ചേളാരി വൊക്കേഷണൽ ഹയർ സെക്കണ്ടറി സ്കൂളിലെ കെട്ടിട നിർമ്മാണം

വിഷയം : പൊതുവിദ്യാഭ്യാസ സംരക്ഷണ യജ്ഞം - ചേളാരി ഗവ. ഹയർസെക്കന്ററി സ്കൂൾ കെട്ടിട നിർമ്മാണം സംബന്ധിച്ച്.

മലപ്പുറം ജില്ലയിലെ വള്ളിക്കുന്ന് നിയോജക മണ്ഡലത്തിലെ ചേളാരി വൊക്കേഷണൽ ഹയർസെക്കന്ററി സ്കൂൾ സന്ദർശനം.

റിപ്പോർട്ട്

അനുബന്ധം 6

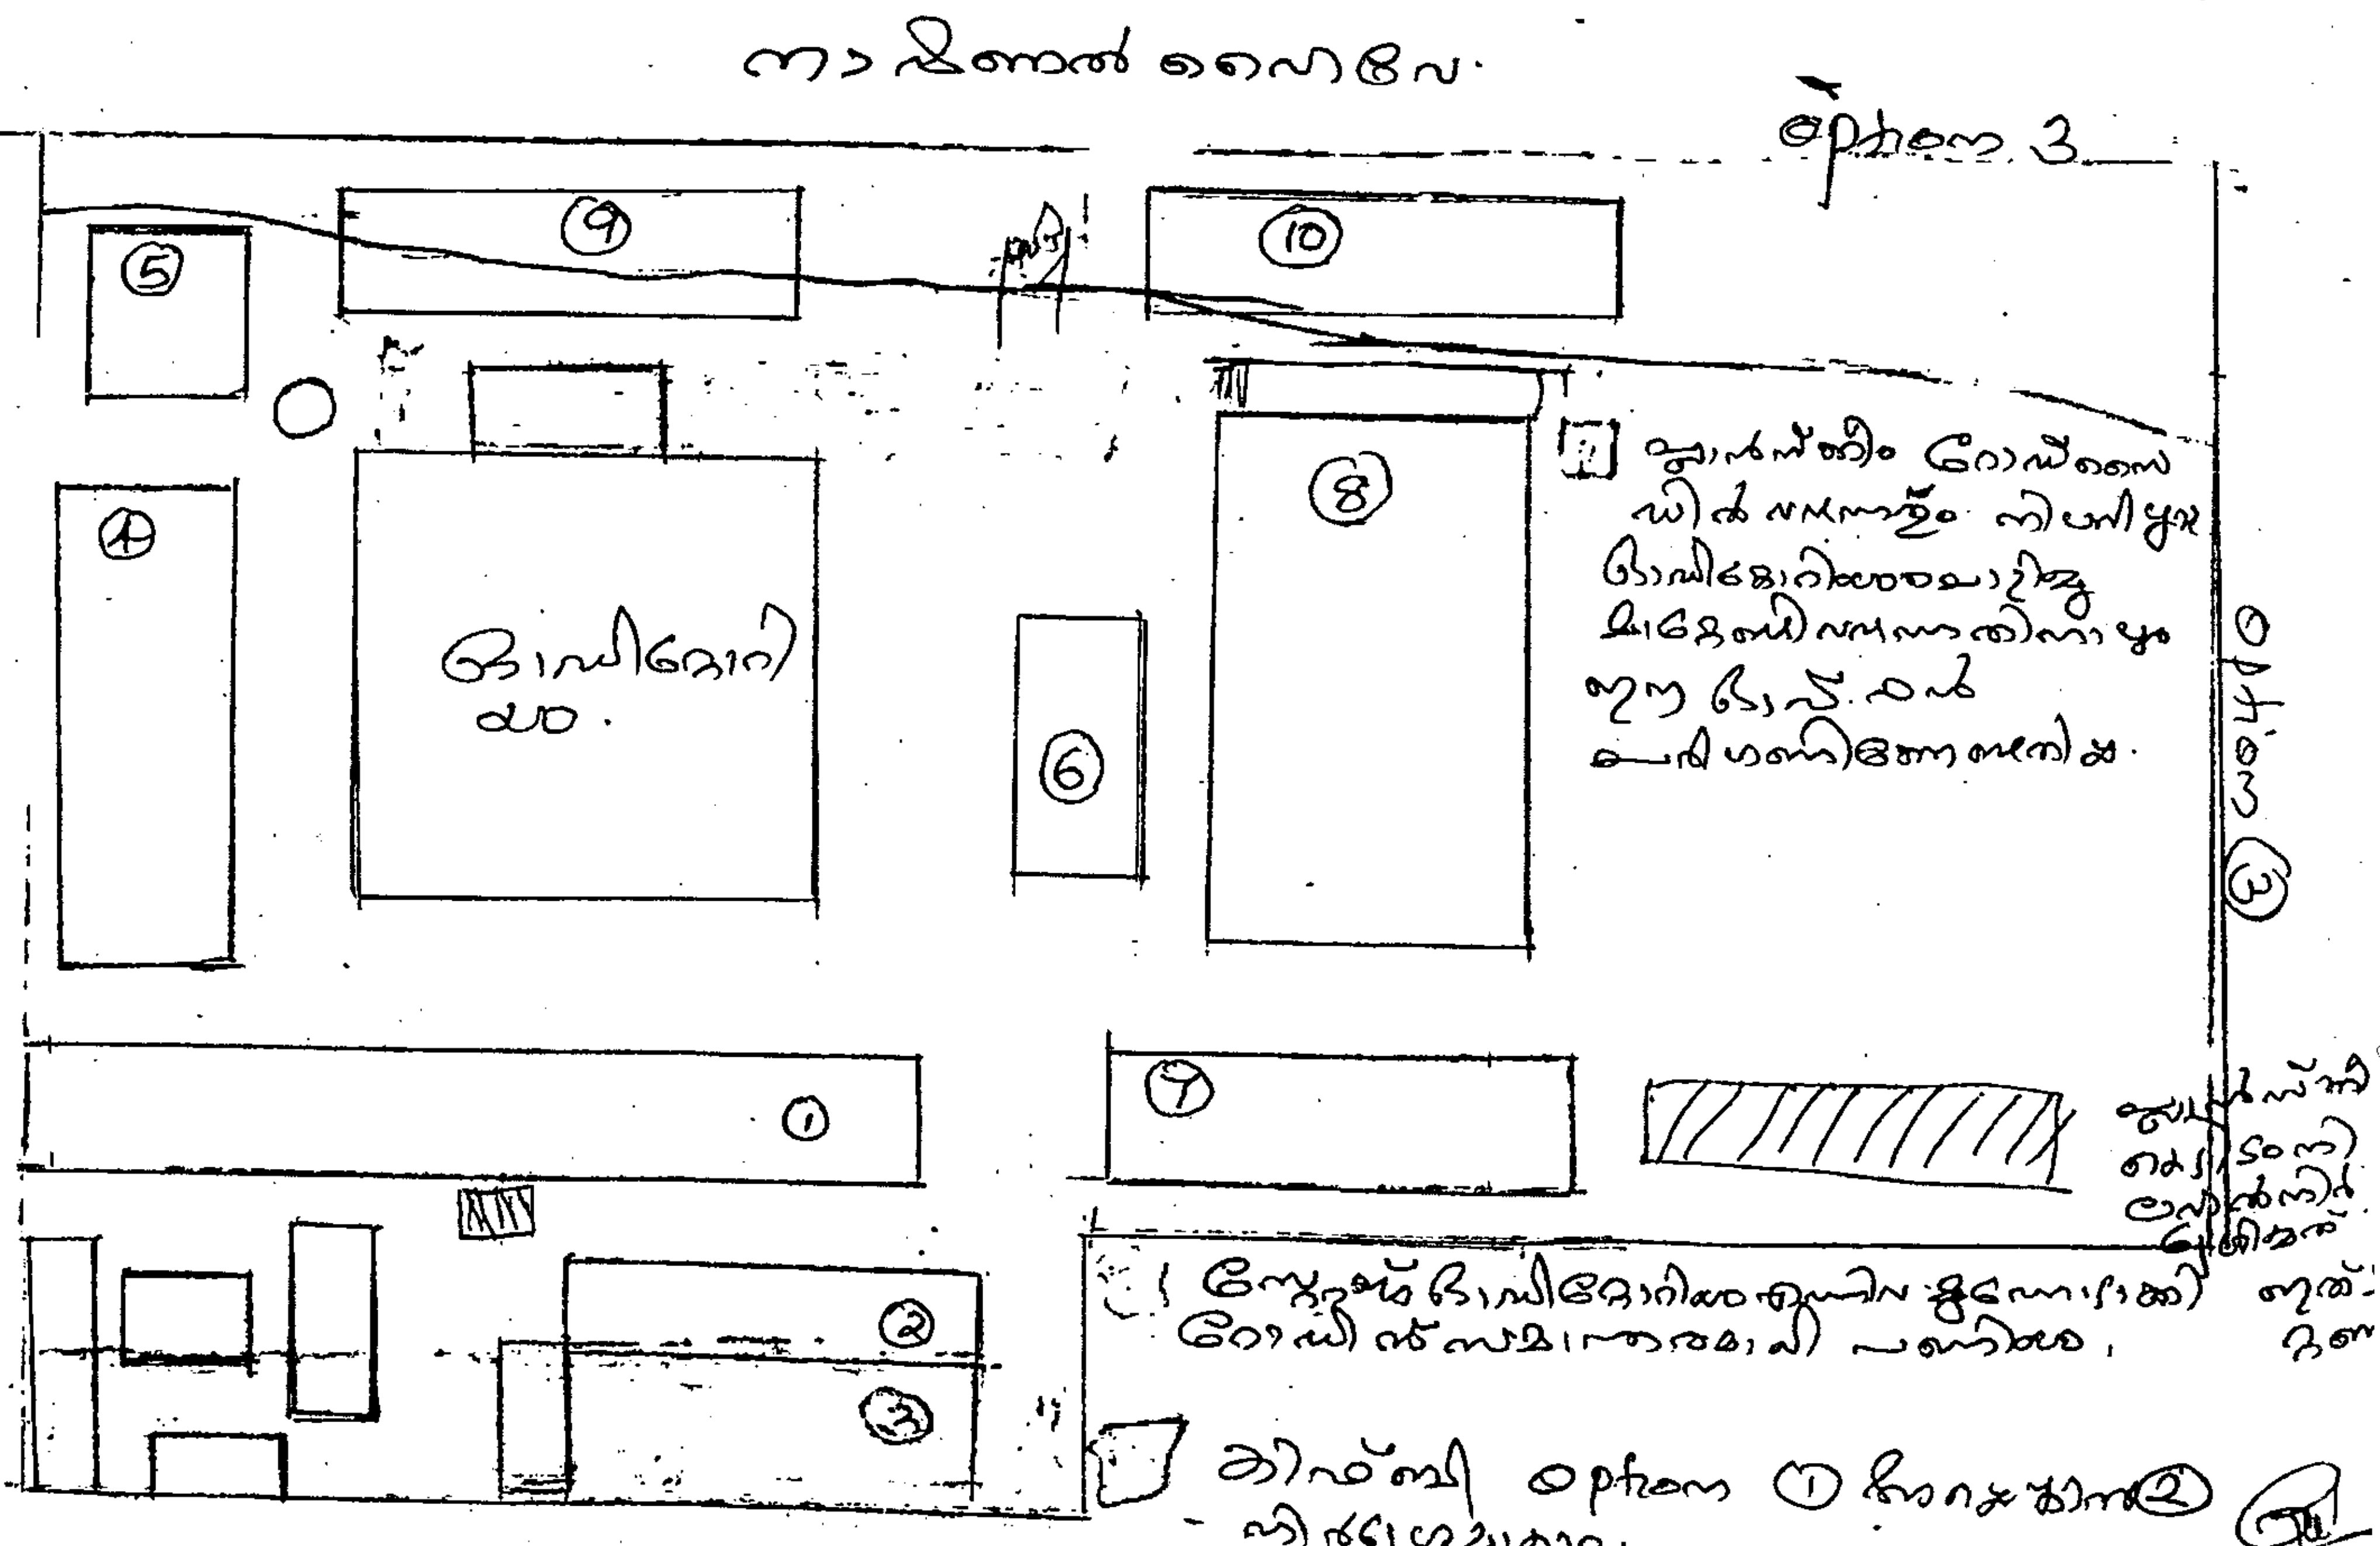
നിർദിഷ്ട നാഷണൽ ഹൈവേയിൽ നിന്നും 5 മീറ്റർ മാറി കെട്ടിടം നിർമ്മിക്കുക. പ്ലാൻ ഫണ്ട് കെട്ടിടം ഇവിടെ നിർമ്മിക്കാം. 3 കോടി കിഫ്ബി കെട്ടിടം ഓപ്ഷൻ 1, 2 എന്നിവയിൽ സൂചിപ്പിച്ചതിൽ നിന്നും അനുയോജ്യമായ ഒന്ന് തെരഞ്ഞെടുത്ത് നിർമ്മിക്കാം.

1) ഓപ്ഷൻ 1, 2 എന്നിവയിൽ കിഫ്ബി കെട്ടിടത്തിനുള്ള നിർമ്മാണവുമായി ബന്ധപ്പെട്ട പരിമിതികൾ ഇവിടേയും ബാധകമാണ്.

2) നാഷണൽ ഹൈവേ സൈഡായതുകൊണ്ട് ശബ്ദശല്യം ഉണ്ടാകും എന്ന കാര്യം ചർച്ചയിൽ ഉയർന്നു വന്നു. ഇതൊരു പ്രധാന അക്കാദമിക പരിമിതിയാണ്.

3) നിലവിലുള്ള ഓഡിറ്റോറിയത്തിന്റെ സ്റ്റേജ് പൊളിച്ചുമാറ്റുകയും ഓഡിറ്റോറിയം അൽപം കിഴക്കോട്ട് മാറ്റുകയും ചെയ്യേണ്ടി വന്നേക്കാം.

4) 3 കോടി കിഫ്ബി ഫണ്ട് ഉപയോഗിച്ച് നിർമ്മാണം നടക്കുന്നിടത്താണ് പെൺകുട്ടികളുടെ

ടോയ്‌ലറ്റ്. നിർമ്മാണ പ്രവർത്തനം നടക്കുമ്പോൾ കുട്ടികൾ അവിടത്തേക്ക് പോകാൻ കഴിയില്ല. ബദൽസംവിധാനം ഏർപ്പെടുത്തേണ്ടതുണ്ട്.

1) നാഷണൽ ഹൈവേ സൈഡായതുകൊണ്ട് ശബ്ദശല്യം ഉണ്ടാകും എന്ന് ചർച്ചയിൽ ഉയർന്നു വന്നു. അത് ശരിയുമാണ്. ആയതിനാൽ ഇത് അവസാന ഓപ്ഷനായി മാത്രമേ പരിഗണിക്കാവൂ. കഴിയാവുന്നതും ഒഴിവാക്കാം.

2) സ്റ്റേജ് പൊളിച്ചുമാറ്റുകയും ഓഡിറ്റോറിയം നിലവിലുള്ള സ്ഥാനത്ത് നിന്നും ആവശ്യാനുസരണം കിഴക്ക് ഭാഗത്തേക്ക് മാറ്റുകയും ചെയ്യാം.

3) ഏത് ഓപ്ഷനിലും കെട്ടിടങ്ങൾ നിർമ്മിച്ചാലും പെൺകുട്ടികൾക്ക് താല്ക്കാലിക ശുചിമുറികൾ ഉറപ്പാക്കേണ്ടിവരും.

അനുബന്ധം - 7

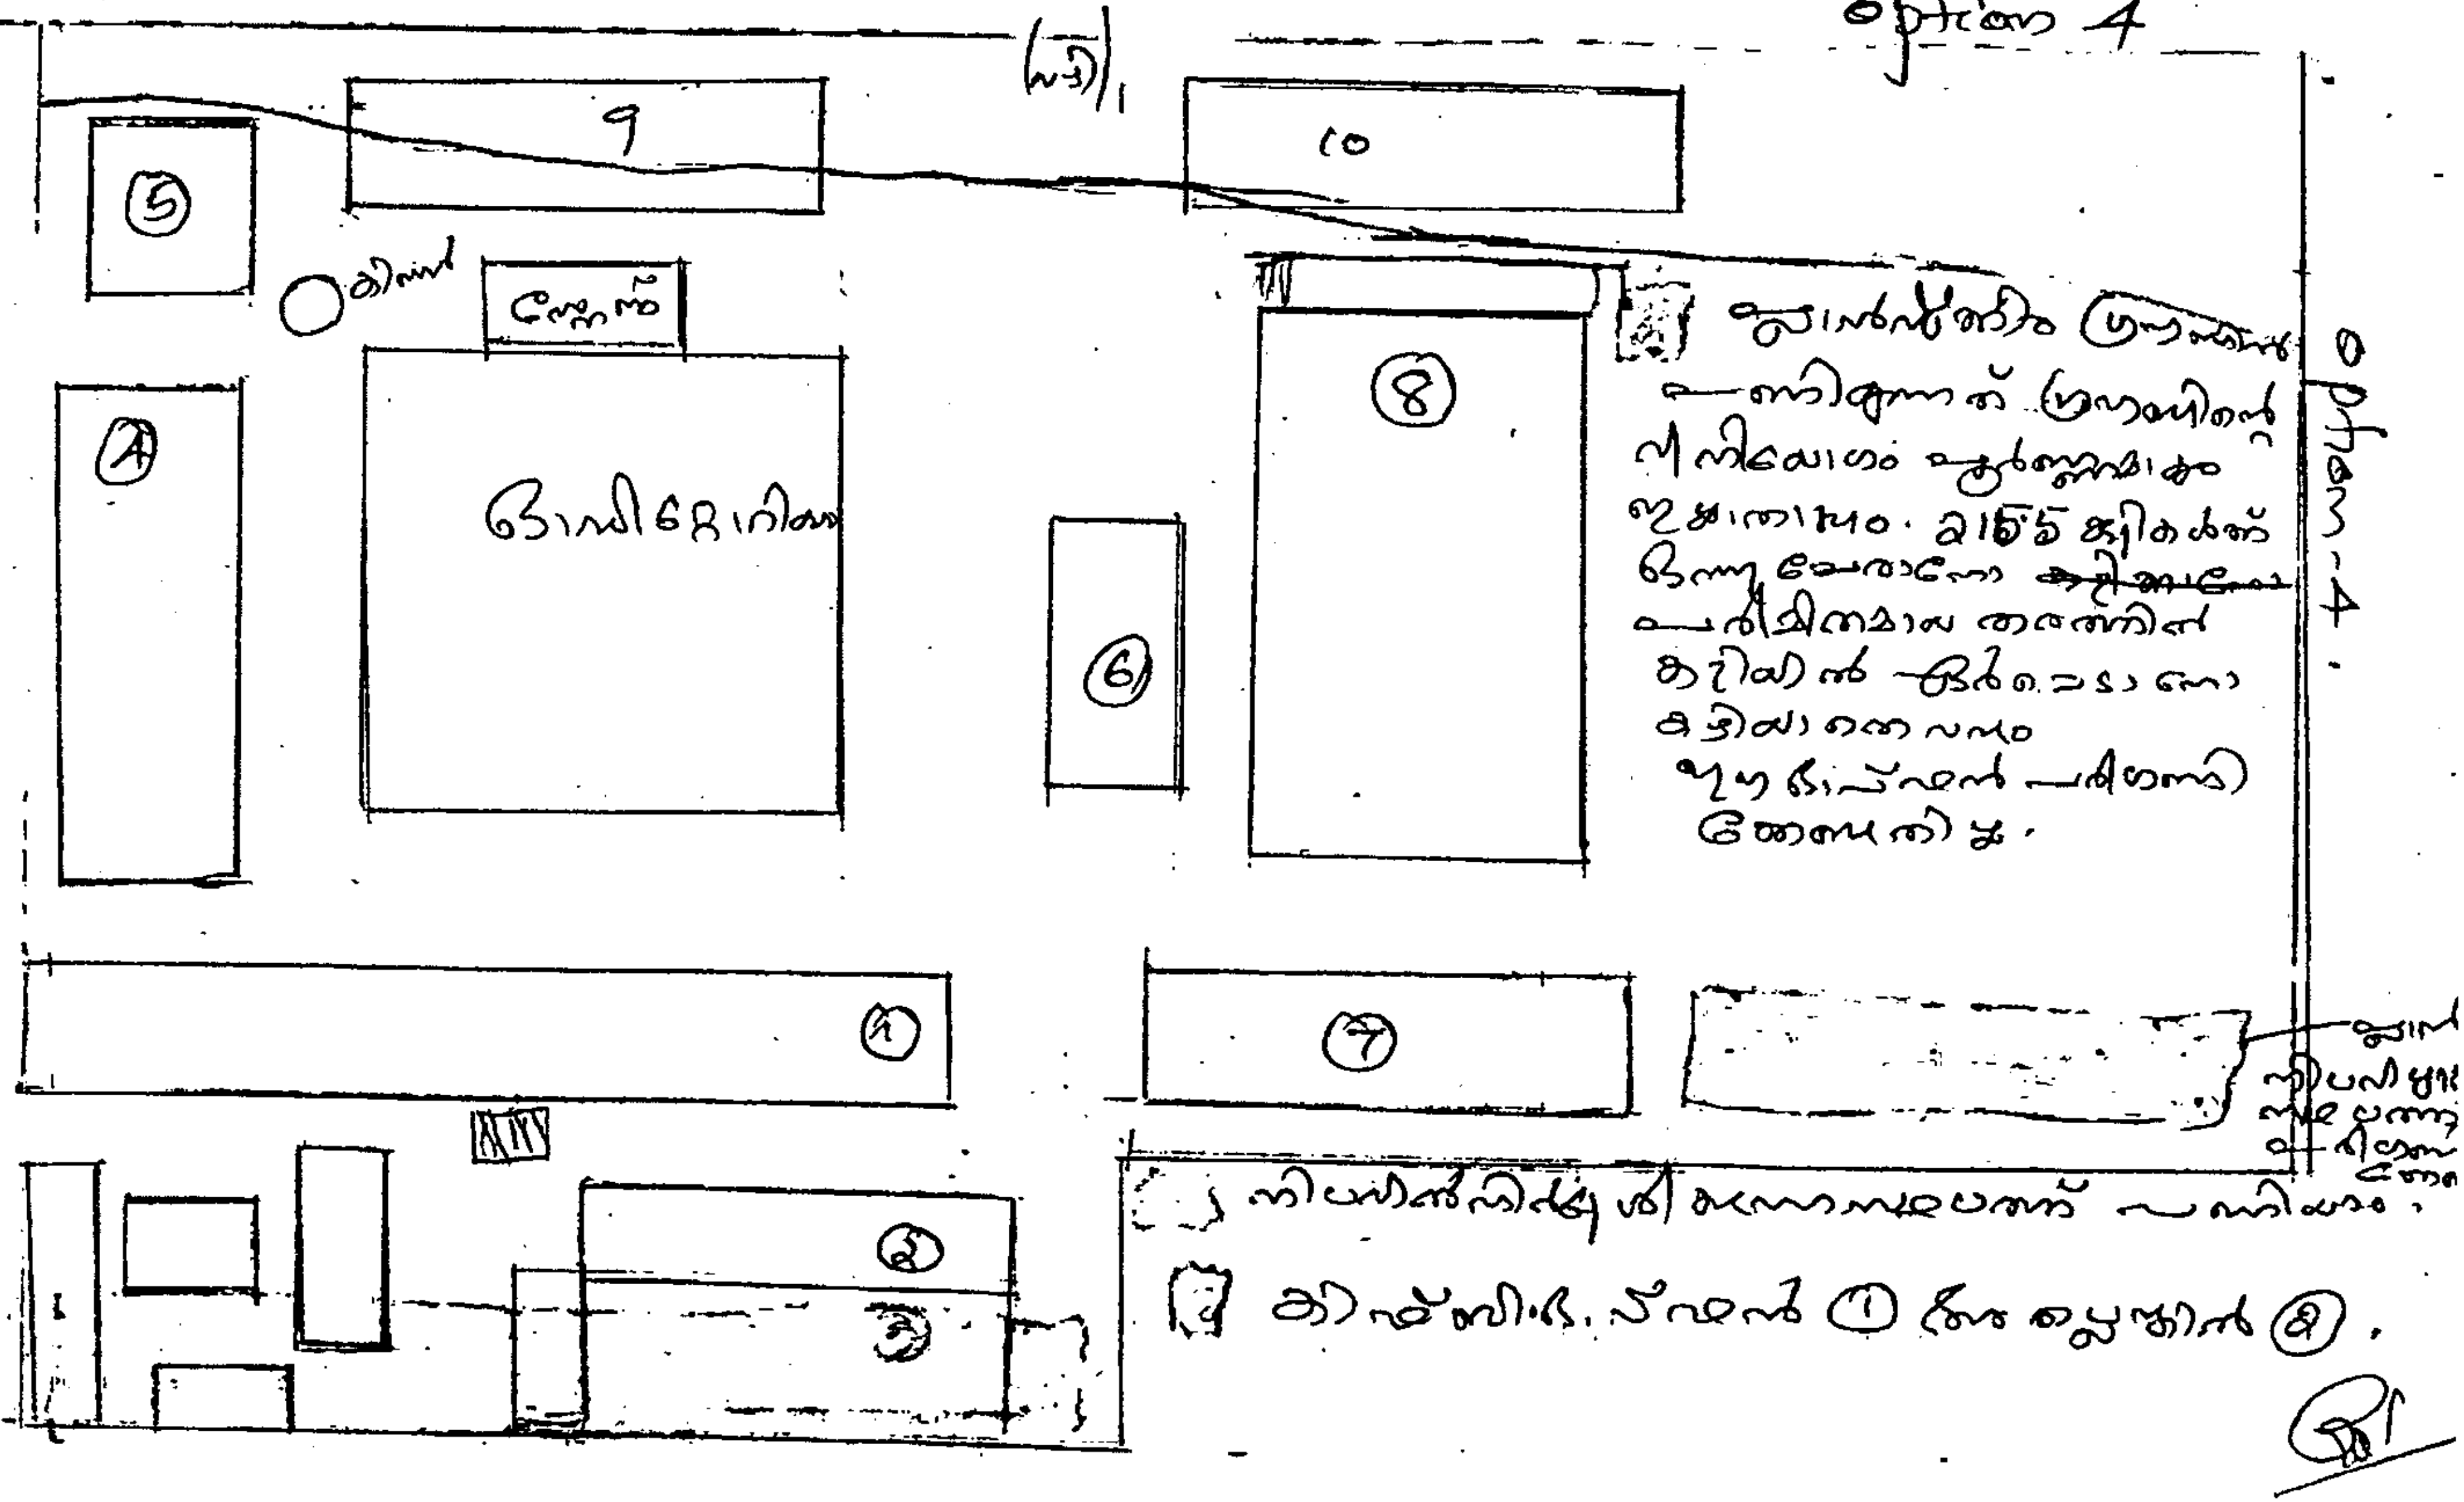
പ്ലാൻ ഫണ്ട് കെട്ടിടം നിർദ്ദേശിച്ച് പ്രാരംഭ പ്രവർത്തനങ്ങൾ തുടങ്ങുന്ന ഗ്രൗണ്ടിൽ സ്ഥാപിക്കുക. 3 കോടി കിഫ്ബി കെട്ടിടം നിർദ്ദേശം ഒന്ന്, നിർദ്ദേശം രണ്ട് എന്നിവയിൽ സൂചിപ്പിച്ച വിധം ആക്കുക.

1) നാഷണൽ ഹൈവേ വരുന്നതോടുകൂടി ഗ്രൗണ്ടിന്റെ വലുപ്പം കുറയും ഗ്രൗണ്ടിലേക്ക് അഭിമുഖമായി കെട്ടിടം വന്നാൽ പഠനം നടക്കുന്ന സമയത്ത് ഗ്രൗണ്ട് ഒരു കാരണവശാലും ഉപയോഗിക്കാൻ കഴിയില്ല. അത് സുഗമമായ ക്ലാസ്സ് റൂം പഠനത്തെ തടസ്സപ്പെടുത്തും.

2) ഗ്രൗണ്ടിൽ കളിക്കുമ്പോൾ ഉണ്ടാകുന്ന പൊടിപടലം ആസ്തമയടക്കമുള്ള ആരോഗ്യപ്രശ്നങ്ങളുണ്ടാക്കും. കിഴക്കുഭാഗത്തായാണ് കെട്ടിടം വരുന്നത്. പടിഞ്ഞാറ് നിന്ന് പകൽ ഉണ്ടാകുന്ന കാറ്റ് പൊടിപടലത്തെ സ്വാഭാവികമായും കിഴക്ക് ദിശയിലേക്കാണ് കൊണ്ടുപോകുക.

3) ഇപ്പോൾ കെട്ടിടം പണിയാൻ സൗകര്യമുള്ള ഇടമെന്ന് പെട്ടെന്ന് തോന്നുമെങ്കിലും ദീർഘകാലാടിസ്ഥാനത്തിൽ ദോഷം ചെയ്യും. ഈ ഓപ്ഷൻ ഒഴിവാക്കാവുന്നതാണ്.

1) ഈ ഓപ്ഷൻ കഴിയാവുന്നതും ഒഴിവാക്കാം. മറ്റ് മാർഗ്ഗങ്ങളില്ലെങ്കിൽ കളിയിടം വേണ്ടെന്ന് വച്ച് അവസാന ഓപ്ഷനായി വേണമെങ്കിൽ പരിശോധിക്കാം.

2) ഏത് ഓപ്ഷനിലും കെട്ടിടങ്ങൾ നിർമ്മിച്ചാലും പെൺകുട്ടികൾക്ക് താല്ക്കാലിക ശുചിമുറികൾ ഉറപ്പാക്കേണ്ടിവരും.
